Oppsummering merknadar etter 2.gongs høyring og offentleg ettersyn - 12532011003 Områderegulering Valestrand

Figur 26 Eksisterende bygning på BKB02 (i raudt) har mønehøgd på kote +22. Framlegg til plan opnar for max mønehøgd kote +23.

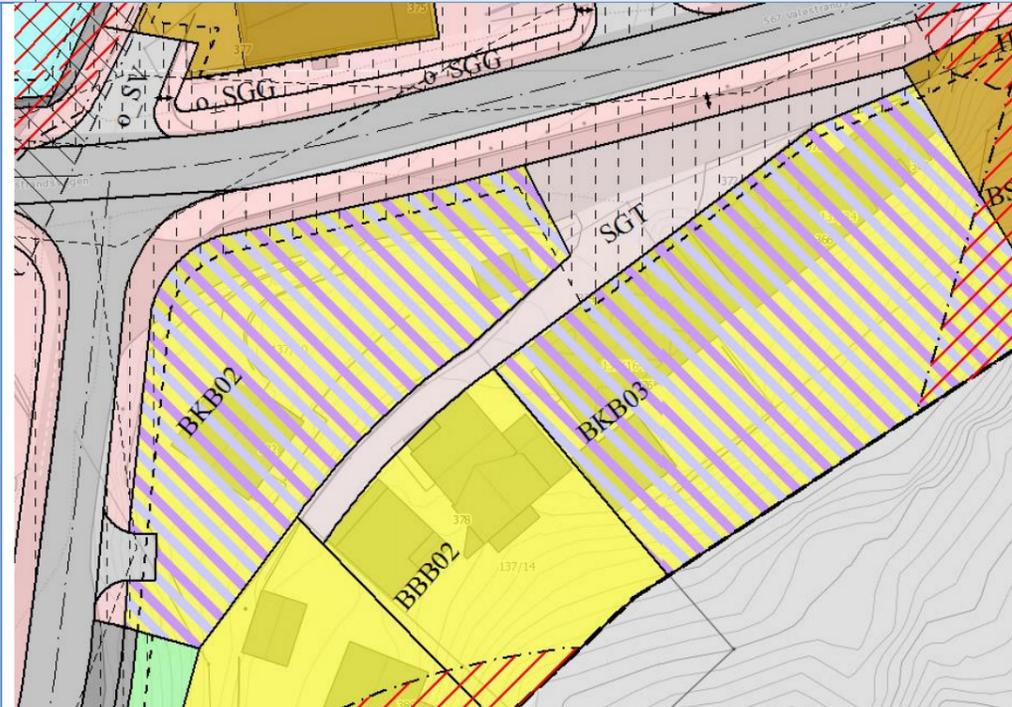
20.	160916	Andreas Tveiten	BKB02	<p>Syner til plankart og føresegner tilknytt områdeplan for Vale-strandsfossen.</p> <p>Merknader som er opplista under gjeld i hovudsak område med nemning BKB02 i kart og føresegner.</p> <p>1. Pkt. 1.62 Ber om at avsnittet vert justert til å</p>	<p>1. Føresegn 1.66 er justert i framlegg til plan i samsvar med merknaden.</p> <p>2. Rådmannen kan ikkje sjå at det skal vere naudsynt å unnta tiltak i denne situasjonen. Ein vurderer at det ikkje vil vere vanskeleg å prosjektere ei god løysing med terrassering eller bruk av bygningane for å unngå murar eller skjering over 2 meter. Det bør vektleggast høg kvalitet og grep for å sikre god visuelle kvalitetar i denne situasjonen då den vil vere svært synleg i Valestrand sentrum. Utforming</p>

8. BKB03 har i dag næringsareal i underetasje. Tilkomst for vare- og lastebil må vera mogleg også i framtida for mottak og avhending av leveransar.

Figur 27 Tilkomst for garasjeanlegg er prosjektert og regulert inn i planframlegg for denne situasjonen samt der er moglegheit for tilkomst gåande og varelevering via SGT – gatetun.

Figur 28 Illustrasjon som viser planframlegg med prosjertert veg. I bakkant av BBB02 er nye eiendomsgrenser vist i basiskart. Oppmålingsforretning / arealoverføring er gjennomført 16.09.2016.

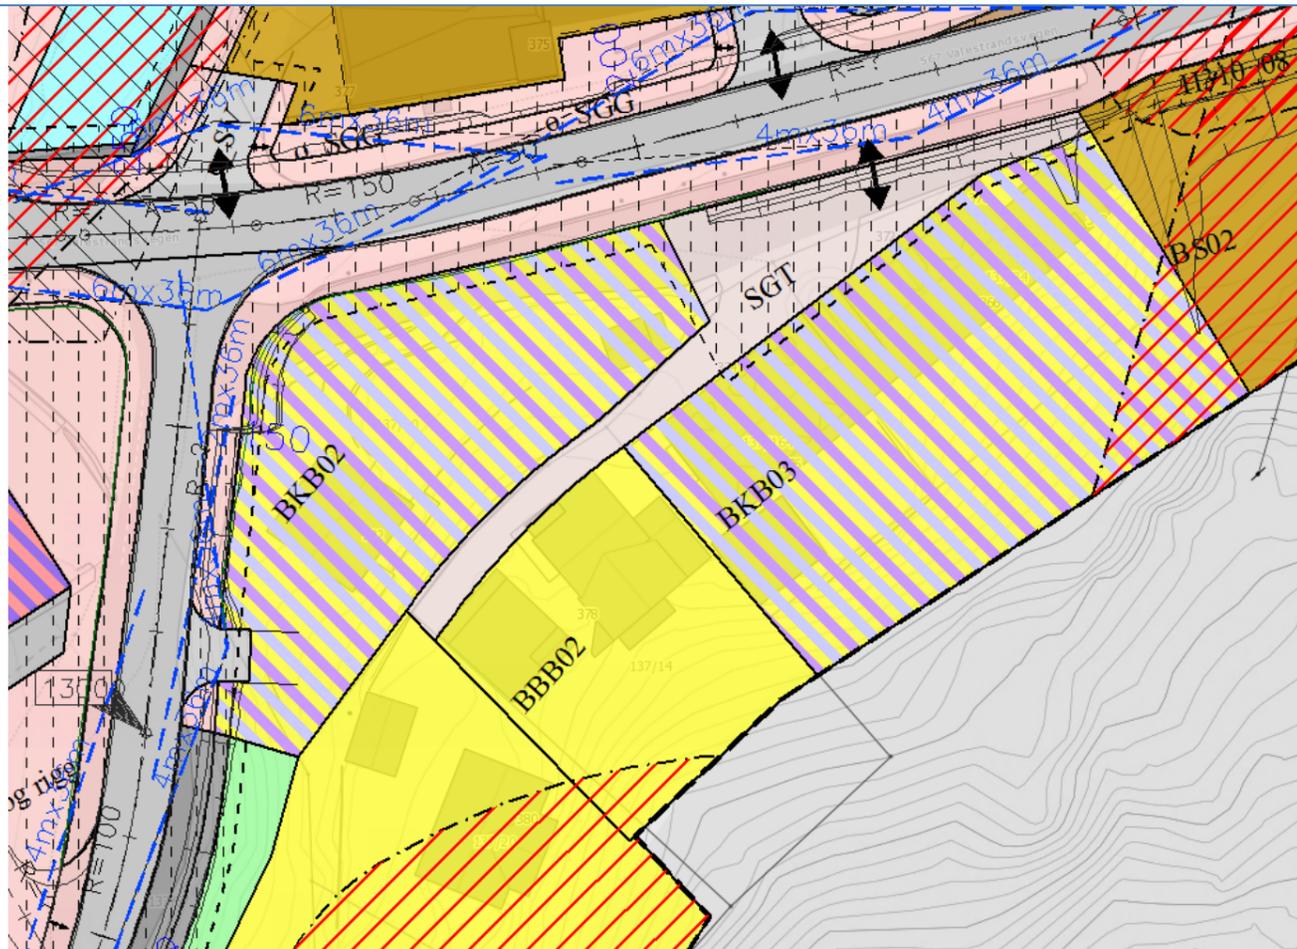
21.	Rita Aud Tveiten	BBB02	<ol style="list-style-type: none"> <li>Områdeplanen og tiltakssoenen for Valestrand sentrum , vert utvida i samsvar med arealoverføringa mellom Gnr.137, Bnr.204 til Gnr.137, Bnr.14 (sjå eige vedlegg med gul markerig av arealoverføringa)</li> <li>SGT ser, på plankartet, ut til å strekja seg opp bakken ved BKB03 og vidare framom BBB02 og fram mot B12. Eg ber om at SGT får ei avgrensing mot norde tverrenden av BKB02.</li> <li>I kommentar til merknader, tredje siste punkt, i 1.gongs høyring, er det nemnd at det skal etablerast gangveg frå B12 til SGT. Vegen vil bli for smal til at mjuke trafikantar kan ferdast avskilt frå trafikk til BKB03, BBB02 og 137/20 i B12. Eg ber om at dette ikkje vert sett som eit krav i områdeplanen at komande detaljregulering skal leggje opp til gjennomgåande gangveg frå Åsenvegen til SGT. Denne vil måtta gå via private hagar. Det er ingen slik gangveg i dette område i dag, og har heller ikkje vore det i manns minne. Eg ber om at denne gangvegen vert teken ut av planen. Vidare er det plan om fortau langs Reigstadvegen/Åsabrekka forbi BKB02 til miljøgata, som vil liggja parallelt med ein eventuell gangveg, noko som vil gjera sitt til at det ikkje er bruk for denne gangvegen.</li> <li>Det vert etablert ordning for nedgraven avfallsløysing for bygningane rundt SGT</li> <li>§2.14/21: Desse punkta omtalar 25 kvm tilrettelagd leikeareal pr</li> </ol>	<ol style="list-style-type: none"> <li>Oppmålingsforretning / arealoverføring vart gjennomført i september 2016. Planområdet vil ikkje verte utvida så seint i planprosessen då det er svært avgjerande for vidare utvikling av Valestrand å få den ferdig behandla.</li> <li>SGT vert liggande i plankartet som til 2.gong. Arealføremålet sikrar tilkomst til eigedom innanfor å gjer det mogleg å evt. realisere gangveg frå Åsen til miljøgata gjennom detaljregulering for felt B12.</li> <li>Sjå svar på merknad 20. Andreas Tveiten nr 7.</li> <li>Føresegn 1.66 er justert i framlegg til plan i samsvar med merknaden.</li> <li>Føresegnene det er vist til gjeld kun felt for «Bustader» (2.14) og «Bustader - konsentrerte småhus» (2.21). Føresegn som gjeld BBB02 (forutan alle generelle føresegn) er under overskrifta «Bustader – blokker» (2.25 – 2.31). Sjå også merknad nr 20. Andreas Tveiten nr 3.</li> <li>Føresegn som skildrar rammer for garasje og antal etg. lyder som følger: (2.29) «For BBB02 kan ein etablere parkering under bakkenivå i tillegg til inntil 4 etasjar med bueiningar over bakkenivå». Ordlyden <b>kan</b> er nytta om parkering. Dette inneber at det er <b>opna for</b> å etablere garasje under bakken, men det er ikkje eit krav (da ville ein nytta formulering med skal eller må). Avgrensing av tal på bueiningar til <b>inntil 4 etasjar med bueiningar</b> er gjort på bakgrunn av vurdering knytt til moglegheiter for nok ute opphaldsareal med god nok kvalitet, samt anna belastning som følger med høgare fortetting / utnytting på ei så lita tomt samanlikna med andre eigedomar med høg utnytting i Valestrand. Den aktuelle eigedomen er vel 1000m2. Det er ikkje sett grense på antal bueiningar på feltet men ein kan anta det vil vere mogleg å realisere 2 einingar pr bustaetasje.</li> </ol>

<p>bustadeining under overskriftene «Bustader» og «Bustader konsentrerte småhus». Sjølv om det ikkje er nemnd direkte tilknytt BBB02 ber eg om at kravet ikkje gjelde nemnd område. Det vil ikkje vera mogleg med slike leikeareal som antall einingar her vil summera seg opp til.</p> <p>6. Eg ber om å få byggja garasje over bakkenivå og at avgensinga til 4 etasjar med bueiningar over bakkenivå vert fjerna. Garasje under bakkenivå vil kunna hindra ferdsle til og frå naboeigedomane BKB03 og B12.</p> <p>7. Eg ber om at BBB02 får høve til maksimum mønehøgde/gesimshøgde vert Kote + 38. Området er svært brattlendt og startkote er 16. Det vil vera vanskeleg å realisera det planlagde bygget med mindre høgde. Det planlagde bygget vil ikkje ta utsyn får bygga bak BBB02.</p> <p>8. Det bør stillast krav til høg arkitektonisk kvalitet for alle bygg i Valestrand sentrum.</p>	<p>Avgrensa til 4 etasjar med bueiningar vil dette gi 8 einingar. Går ein for 4 einingar pr etasje vil dette gi 16 einingar. Rådmannen vurderer på bakgrunn av dette at det allereie i planframlegget til 2.gong er lagt til rette for ei svært høg utnytting på ein så liten eigedom utan særleg areal i området til å få til for eksempel gode ute- og opphaldsareal, parkering for buande og gjester osv.</p> <p>7. Bygget/eigedomen si grunnflate ligg på kote +15mho i dag (sjå illustrasjon under). % BYA er sett til 90% som betyr at 90% av eigedomen si grunnflate kan byggast ut. Krav til gesims-/mønehøgde i planframlegg til 2.gongs høyring var sett til kote +28 (§2.31). Dette opnar for 13 meter byggehøgde, i tillegg til at det er opna for parkeringsgarasje under bakken jf. §2.29. Ein auke til kote +38 vil gi totalt 23 meter bygning over dagens bakkenivå. Med parkeringsgarasje under bakken gir dette tilsaman 8 etg. bygning. Dersom ein fråfell avgrensinga på <i>inntil 4 etasjar med bueiningar over bakkenivå</i> opnar dette for 7 etasjar med bueiningar der tal på einingar for kvar etasje er ukjend. Rådmannen kan ikkje sjå at det vil vere ei god løysing i denne situasjonen med ei så høg utnytting. Rådmannen vurderer også at ein bygning på 7 etasjar i denne situasjonen vil ha svært negative konsekvensar visuelt for landskap, innsegling, vågen og sentrum i Valestrand.</p> <p>8. Rådmannen vurderer at det er sett høge kvalitetskrav til bygg og utemiljø i planen for å sikre ei god og bærekraftig utvikling av Valestrand. Fleire føresegn omhandlar kvalitetskrav men særleg §1.15 tek for seg dette. « <i>Bygg skal plasserast slik at ein oppnår god funksjonell og arkitektonisk samanheng i høve til omgjevnadene. Alle bygg skal ha gode arkitektoniske kvalitetar utført i varige materialar og godt gjennomarbeidde detaljar</i>».</p>

Figur 33 - Jamfør punkt 3: Alt markert i grønt i illustrasjonen var avsett til LNF-føremål, inkludert «Bullaholmen» også ved 2.gongs høyring og offentlig ettersyn.

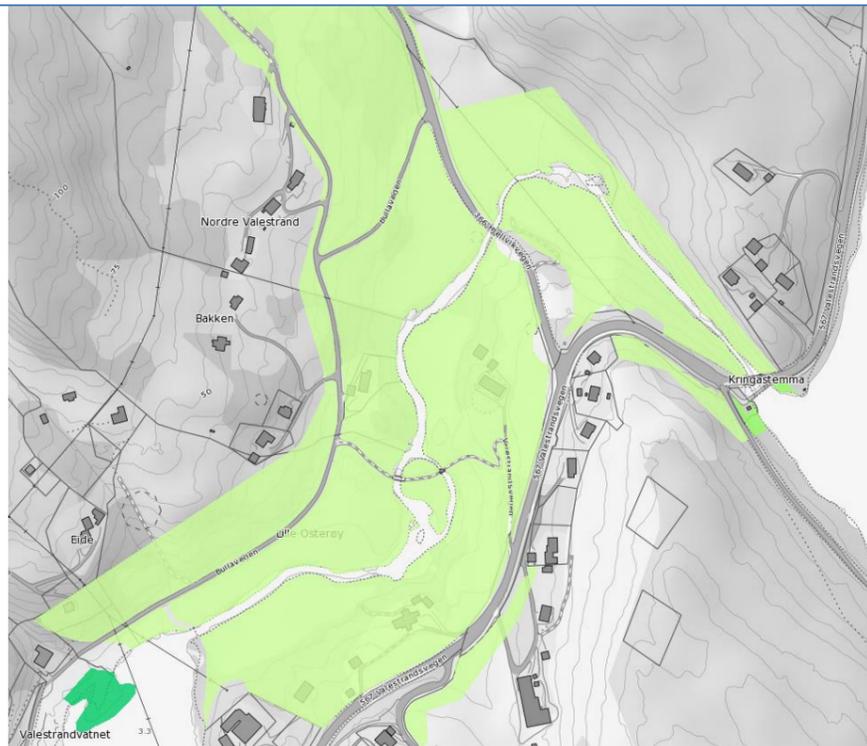
22.	160916	Marit Valestrand Edwardsdal og Eirik Edwardsdal	137/6 og 137/4	<ol style="list-style-type: none"> <li>1. Arealplankartet viser til ein del gnr. og bnr. Vårt bruk er ikkje nemnt og ber om at dette vert retta opp i. 137/6</li> <li>2. Rullemyra: er teikna inn parkering/veg m.m. I tillegg er den tenkt som veg til bustadfeltet i Vardalen. Litt merkeleg at veg/parkering til eit skuleanlegg skal kombinerast med ny veg til eit bustadfelt som i dag har veg. Kva med trafikktryggleiken? Rullemyra er slåtteland som me har bruk for og ikkje kan gje i frå oss. Ber om at den vert merka som LNF-område.</li> <li>3. 137/4 – Det som omfattar denne eigedomen må endrast til LNF-område. Dette må også gjelda Bullaholmen. Bullaeigedomen har stor landbruksmessig verdi for oss.</li> <li>4. Gangveg over dyrka mark ved Valestrandsvatnet vil me gå imot. Den vil vera til ulempe for gardsdrifta både når det gjeld gjødsling og innhausting.</li> <li>5. Bullabrekka vegen der er feil innteikna. Ber om at dette vert retta.</li> <li>6. Me driv eit aktivt jordbruk i Valestrandsbygda. Korleis vil det sjå ut dersom me legg ned gardsdrifta? Ber om at våre merknader vert tekne omsyn til.</li> </ol>	<ol style="list-style-type: none"> <li>1. Nemninga <i>m.fl</i> (med fleire) er nytta i plankartet under plannamnet saman med nokre av gards og bruksnummera som inngår i planområdet. Dette er vanleg for å lettare kunne orientere seg om kvar det regulerede området er. Ved oppstart av planarbeidet vart det vist til gards og bruksnummer som er relativt sentrale areal innanfor plangrensa. Dette har ingen juridisk betydning.</li> <li>2. Her er det vidareført omtrent same regulering som ligg i gjeldande reguleringsplan for Vardalen planID 504_2. Tilkost og veggeometri er oppjustert i tråd med dagens standard. Det er trafikktryggleik som ligg til grunn for vurderingar og konklusjon i framlegg til plan. Viser til utgreiing under vurdering av merknad nr 4.</li> <li>3. Sjå illustrasjon under som viser område avsett til LNF-føremål.</li> <li>4. Gangvegen er lagt så langt ned mot vatnet som råd for å redusere ulempe for landbruk. Det er tilkomst til landbruksareal på begge sider av gangvegen slik den er lokalisert i dag.</li> <li>5. Vegen er regulert inn som den ligg i gjeldande reguleringsplan Kringastemma planID 504_66 (sjå illustrasjon under).</li> <li>6. Rådmannen har forståelse for at det er krevjande å drive gard i tettbygd stok. Rådmannen meiner at ein i framlegg til plan har kome til ei løysing som har minst moglege konsekvensar for landbruksareal der ein likevel oppnår trafikksikre løysingar. Der er rådmannen si vurdeirng at det ikkje er mogleg å få til trafikksikre løysingar utan å råka landbruksareal i dette tilfellet.</li> </ol>
